EVALUACIÓN TÉCNICA DE PROYECTOS DE INVERSIÓN PARA  
ACUEDUCTOS, ALCANTARILLADOS Y PLANTAS DE TRATAMIENTO DE AGUA  
POTABLE Y RESIDUAL A CARGO DE LA EMPRESA EMCASERVICIOS.

UNIVERSIDAD DEL CAUCA  
FACULTAD DE INGENIERÍA CIVIL  
PROGRAMA DE INGENIERÍA CIVIL  
DEPARTAMENTO DE CONSTRUCCIÓN  
POPAYÁN  
2014

TRABAJO DE GRADO PARA OPTAR AL TÍTULO DE INGENIERO CIVIL

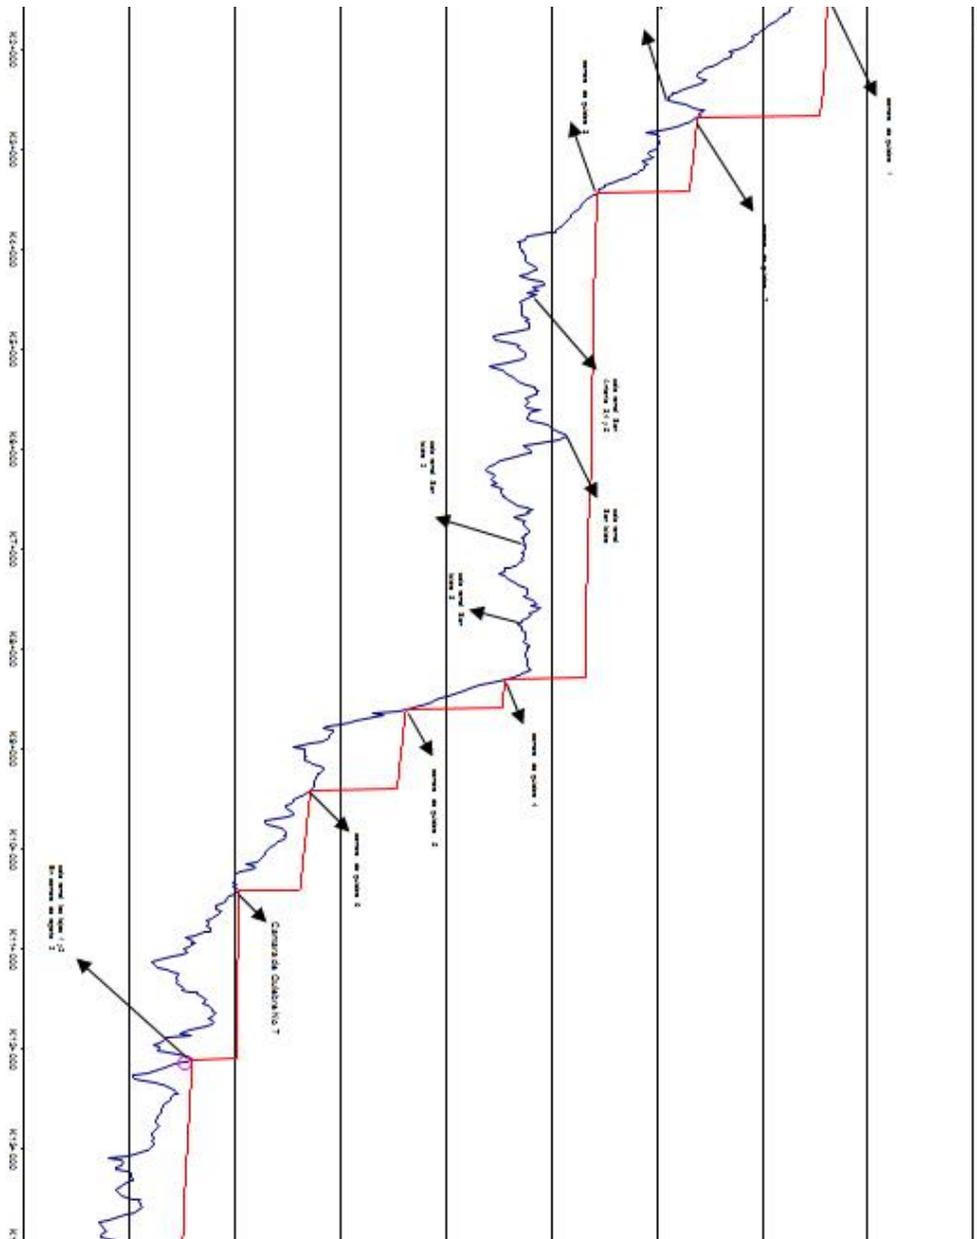
En el literal B.6.4.8.3, la norma recomienda que la velocidad mínima sea de 0.60 m/s debido a que el agua que fluye por las tuberías puede contener materiales sólidos en suspensión.

Una vez revisado el diseño, se observó que en las abscisas k4+860 a k4+900 se presentan velocidades de 0.41 m/s las cuales son menores a las permitidas, analizados los cálculos se encontró que los diámetros usados son un poco grandes, siendo éstos de 4". Por tanto, se recomendará al consultor del proyecto que disminuya esos diámetros para que la velocidad aumente y pueda estar en los valores aceptados por la norma.

En el resto del diseño las velocidades oscilan entre 0.61 m/s y 1.05 m/s
